ENQUETE PUBLIQUE

NOTE EXPLICATIVE SUR L'ORIENTATION D'AMENAGEMENT ET DE PROGRAMMATION

Schéma de principes modifié (simples flèches remplacées par des doubles flèches pour indiquer qu'il s'agit d'entrées/sorties; suppression de la flèche pointillée et clarification de la légende pour ce qui relève des flèches rouges)

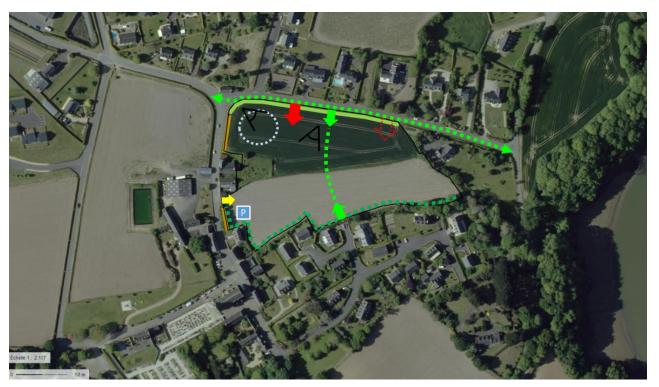
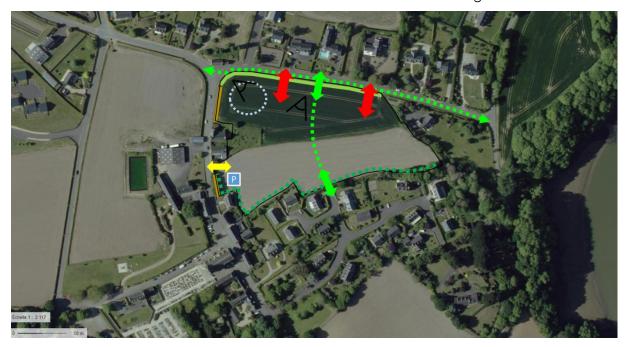
Suite à la concertation préalable, il est proposé de faire évoluer cette OAP pour clarifier ses dispositions et éviter des erreurs d'interprétation, en particulier au niveau de ses flèches d'accès. En outre, cette OAP pourra encore être adaptée suite à l'enquête publique afin de prendre en compte les conclusions du commissaire-enquêteur relayant les avis exprimés considérés comme relevant de l'intérêt général et/ou permettant d'améliorer le projet.

L'évolution envisagée de l'OAP concerne la partie « mobilités » et est la suivante (extrait concerné, ajout en rouge) :

- Aménager une voie douce le long de la côte de Keroudot et assurer un maillage de liaisons douces permettant de connecter le site et ses abords à celle-ci et au centre-bourg
- Eviter la circulation de transit à travers le lotissement Sant Erwan en prévoyant une continuité exclusivement réservée aux déplacements doux vers ce lotissement. Aucun accès routier vers ce lotissement ne sera autorisé.
- Positionner les accès viaires côte de Keroudot (1 ou 2), avec un éloignement suffisant des intersections existantes ou reconfigurer celles-ci
- Interdire les accès directs côte de Keroudot et rue du bourg
